*Rischio idraulico*

### Rischio sismico

### Tutela delle potenzialità archeologiche

Estratto dagli elaborati dello studio sul Tresinaro realizzato dall'Autorità di bacino distrettuale del fiume Po su commissione della Regione Emilia-Romagna.

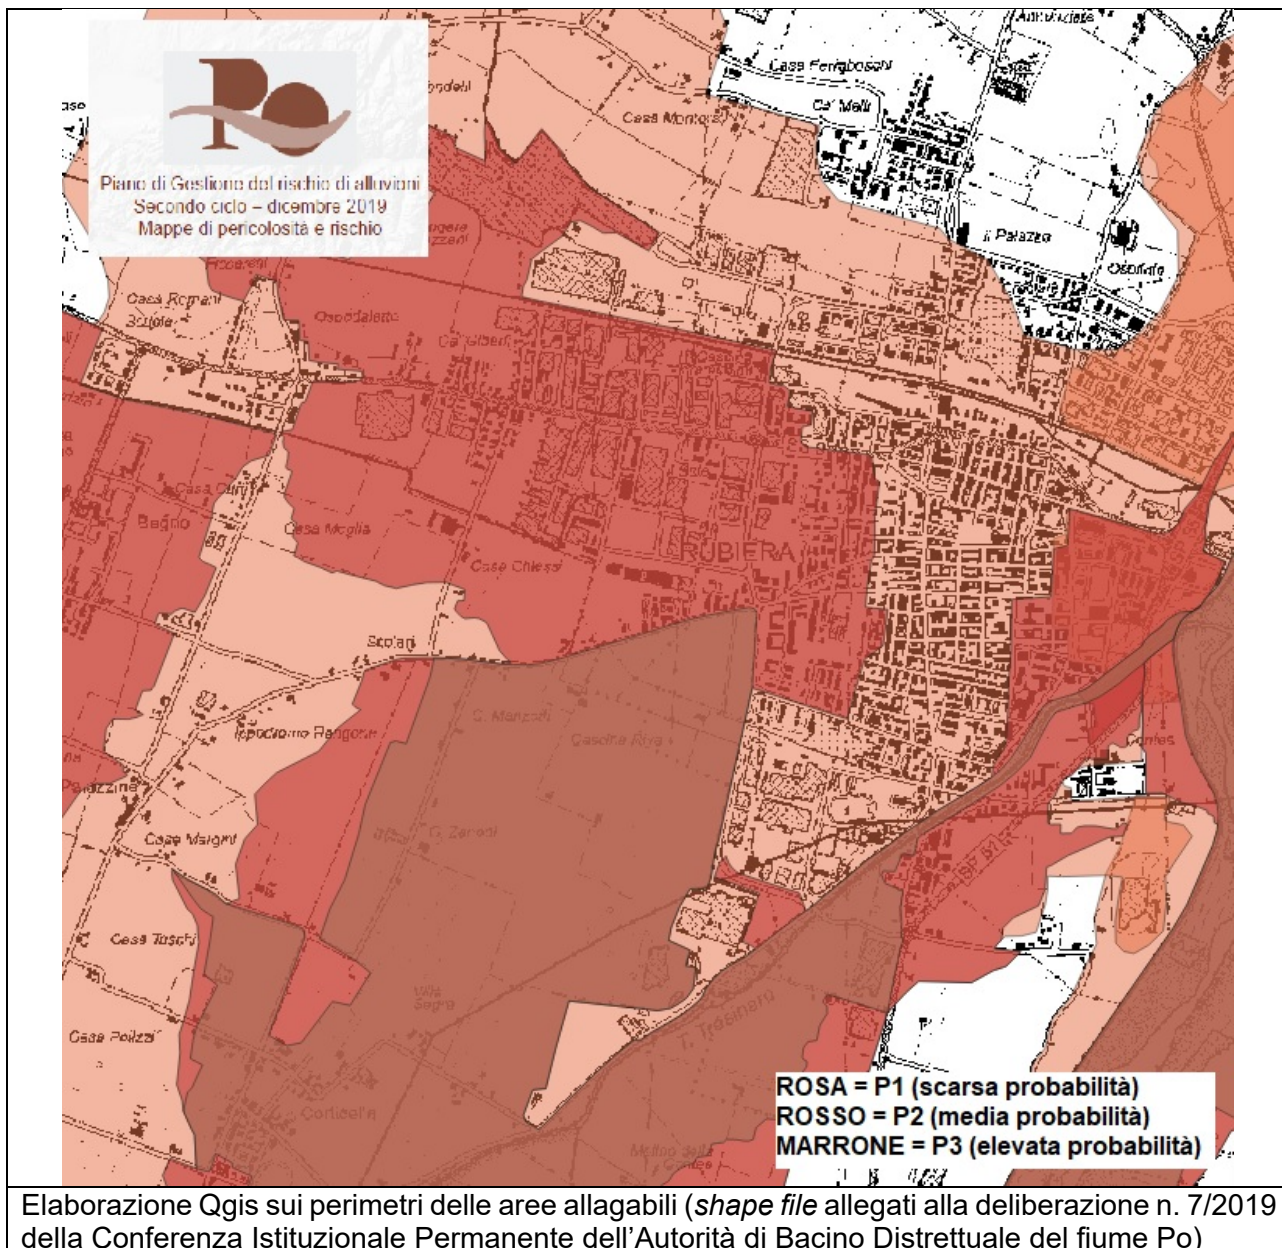
Tale valutazione può essere efficacemente confermata dallo "Studio finalizzato all'aggiornamento del quadro conoscitivo relativo alle condizioni di pericolosità e rischio idraulico lungo il torrente Tresinaro", realizzato dall'Autorità di bacino distrettuale del fiume Po su commissione della Regione Emilia-Romagna. Gli esiti di tale studio, terminato nell'aprile 2019, sono stati anticipati agli enti partecipanti al tavolo tecnico Tresinaro, che vede tra i suoi componenti anche il Comune di Rubiera.

Gli esiti di tale studio, inoltre, sono stati confermati nelle "Mappe della pericolosità da alluvione e Mappe del rischio di alluvioni" recentemente aggiornate dall'Autorità di Bacino del fiume Po con deliberazione n. 7/2019 della Conferenza Istituzionale Permanente dell'Autorità di Bacino Distrettuale del fiume Po (procedura di aggiornamento attualmente in fase di pubblicazione).

Dal confronto delle immagini precedenti si ricava che l'AdBPO ha classificato il livello di rischio alluvione come segue:

Lo stabilimento Tetra Pak è ubicato all'esterno alle aree con elevata e media probabilità di alluvione. Si osserva inoltre che il Piano di emergenza ed evacuazione della ditta, prevede una serie di misure per minimizzare i danni in caso di alluvione; tali misure sono contenute nell' allegato 15 - emergenza alluvione / allagamento del citato Piano di emergenza (trasmesse ad integrazione degli elaborati di progetto con prot. n. 07014 del 08/05/2019).

Non risultano, pertanto, necessari ulteriori approfondimenti di compatibilità idraulica.

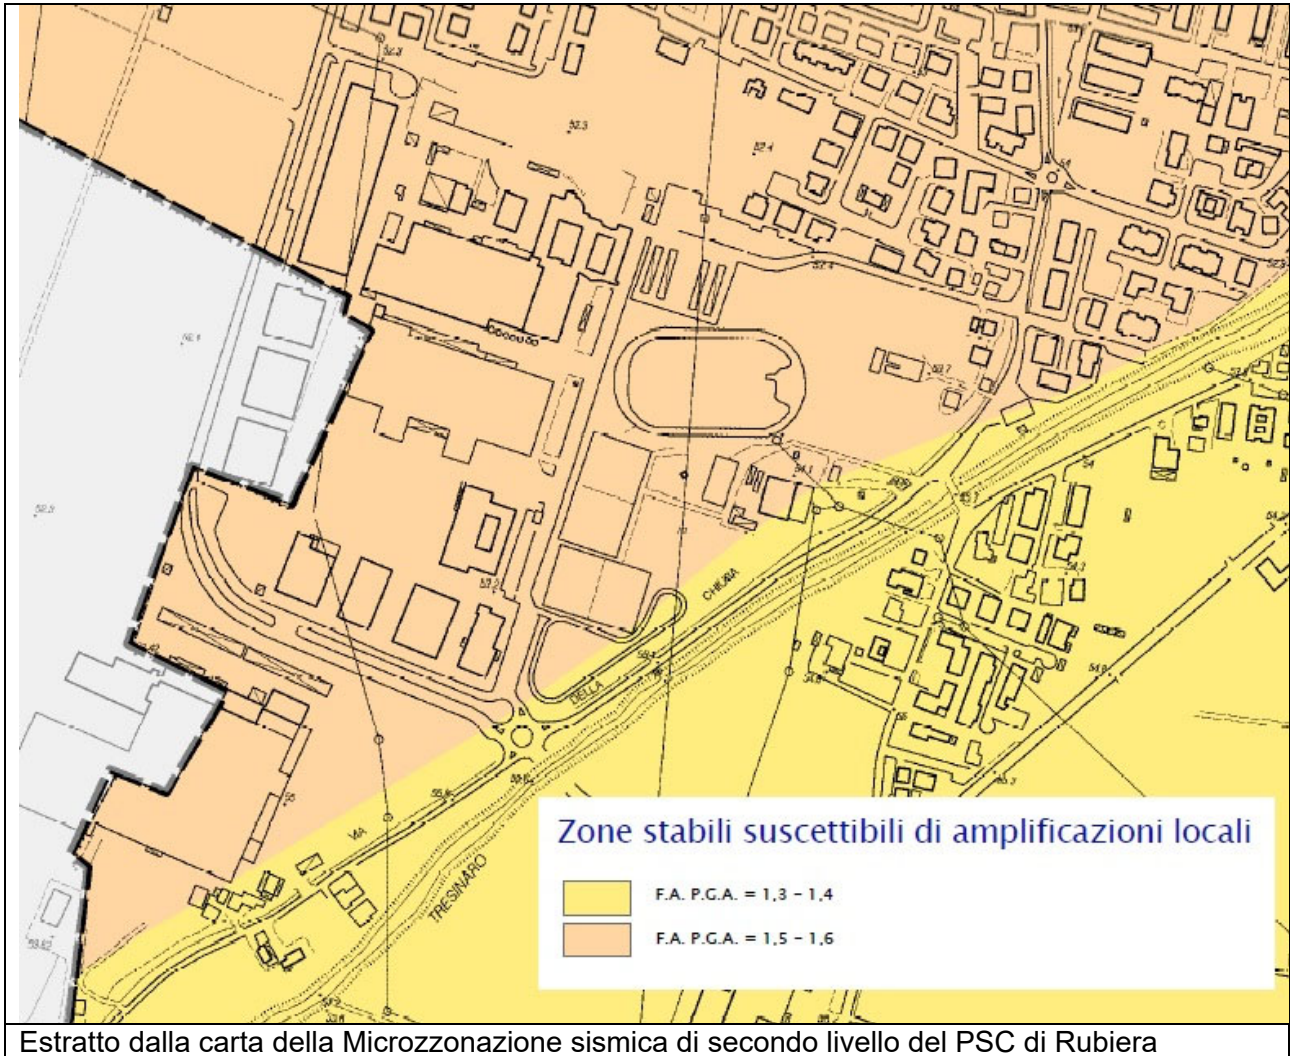
Il PSC del Comune di Rubiera è corredato da uno studio di microzonazione sismica, che suddivide il territorio in base al comportamento dei terreni durante un evento sismico ed ai conseguenti possibili effetti locali del sisma sulle costruzioni. Lo stabilimento Tetra pak ricade all'interno di una "zona stabile suscettibile di effetti locali". Il PSC (art. 11.2 comma 7 lettera a) stabilisce che "Nelle zone stabili suscettibili di amplificazione locale non sono richiesti ulteriori approfondimenti in sede di formazione dei successivi strumenti di pianificazione urbanistica. In queste aree per il calcolo dell'azione sismica nella progettazione di opere di classe d'uso 3 e 4, sono comunque fortemente raccomandate specifiche analisi di risposta sismica locale;"

Non risultano, pertanto, necessari ulteriori approfondimenti, se non quelli previsti dalle NTC2018.
